改善箇所説明図

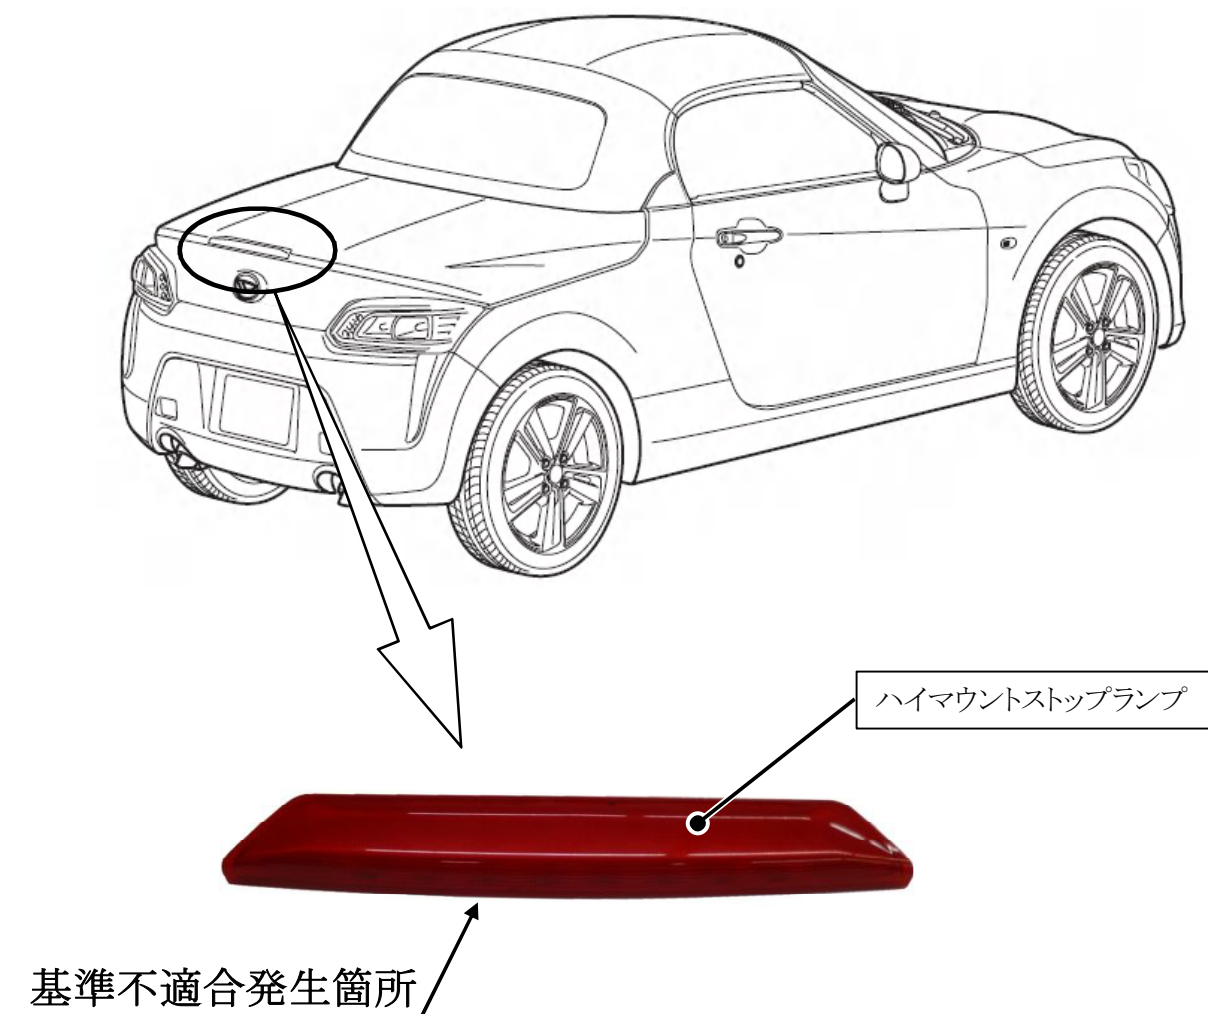
ハイマウントストップランプの構造が不適切なため、温度変化による膨張・収縮を吸収できず、ランプの溶着部分に亀裂が生じることがある。そのため、そのままの状態で使用を続けると、ランプ内部に雨水等が浸入し、最悪の場合、当該ランプが点灯しなくなるおそれがある。

全車両、ハイマウントストップランプを対策品と交換する。

車室内車台番号打刻位置の車両右側に黄色ペイントを塗布する。
